**INTERVENTI DI ADEGUAMENTO DELLA DIGA DI GIUDEA  
 A GELLO NEL COMUNE DI PISTOIA (PT)**

Elaborato	Nome Elaborato:	Scala:
<b>AM 06</b>	<b>PRESCRIZIONI DEL CSLP SUL PROGETTO ESECUTIVO</b>	-
		Data:
		08/03/2023

Figura 1 - Sezione CR\_08 allo stato di fatto

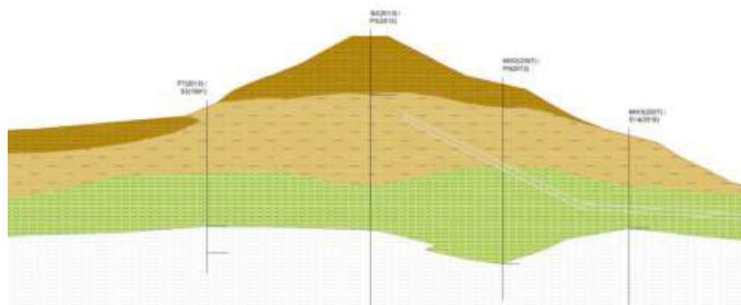
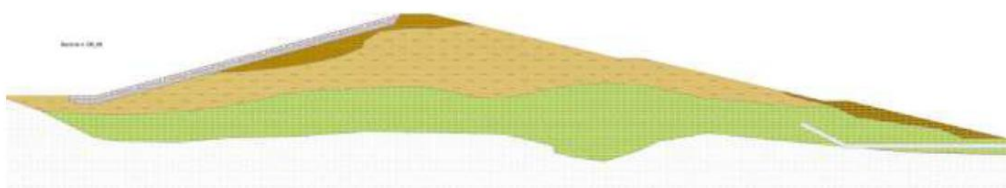
- b) *“Le seguenti figure illustrano la sezione di verifica denominata CR\_08, nella condizione attuale (Fig.1) e di progetto (Fig. 2). Allo stato di progetto i paramenti del rilevato conseguono pendenze molto più basse rispetto a quelle attuali. Pur tenendo conto della diversa geometria delle due sezioni, non risulta motivata dal punto di vista geotecnico la diversa distribuzione dell’unità litotecnica LA1 (limo debolmente argilloso, rappresentata in marrone scuro). Mentre la stratigrafia dello stato di fatto prevede una ragionevole stratificazione sub-orizzontale, quella dello stato di*

*progetto prevede una distribuzione dell'unità LA1 ingegneristicamente poco significativa, tenuto anche conto che la bonifica per sostituzione deve riguardare tutto il materiale coinvolto dall'instabilità del paramento di monte della diga."*

- a) In sede di **progettazione esecutiva** sarà effettuata una revisione del modello geotecnico.
- b) La distribuzione delle diverse sub-unità nella sezione di progetto CR\_08 tiene conto delle zone di scavo e riporto rispetto alla sezione attuale. Si precisa che è stato assunto come terreno di riporto quello della sub-unità LA1 rimosso dal coronamento. Per maggiori dettagli sugli scavi e riporti nella suddetta sezione del corpo diga si rimanda all’elaborato EG17b.

Figura 1 - Sezione CR\_08 allo stato di fatto

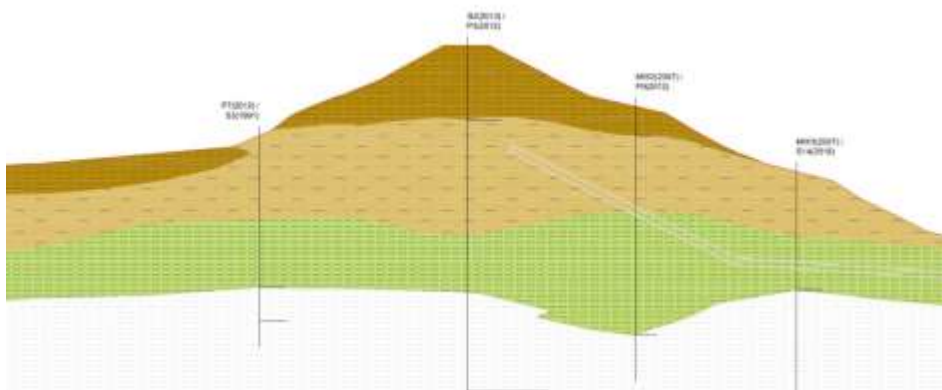
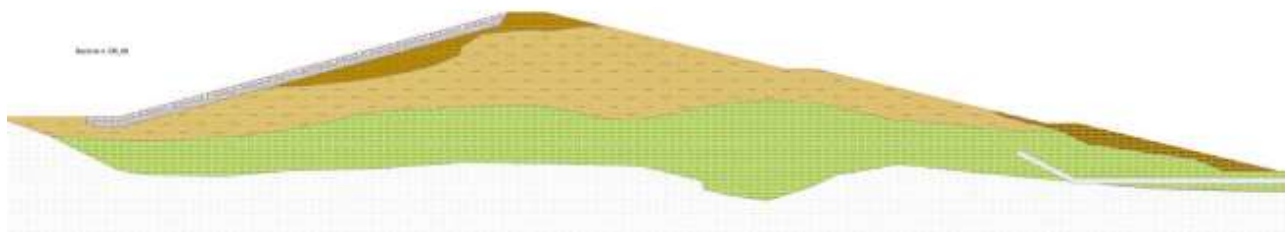
Le seguenti figure illustrano la sezione di verifica denominata CR\_08, nella condizione attuale (Fig.1) e di progetto (Fig. 2). Allo stato di progetto i paramenti del rilevato conseguono pendenze molto più basse rispetto a quelle attuali.

Pur tenendo conto della diversa geometria delle due sezioni, non risulta motivata dal punto di vista geotecnico la diversa distribuzione dell'unità litotecnica LA1 (limo debolmente argilloso, rappresentata in marrone scuro).

Mentre la stratigrafia dello stato di fatto prevede una ragionevole stratificazione sub-orizzontale, quella dello stato di progetto prevede una distribuzione dell'unità LA1 ingegneristicamente poco significativa, tenuto anche conto che la bonifica per sostituzione deve riguardare tutto il materiale coinvolto dall'instabilità del paramento di monte della diga.
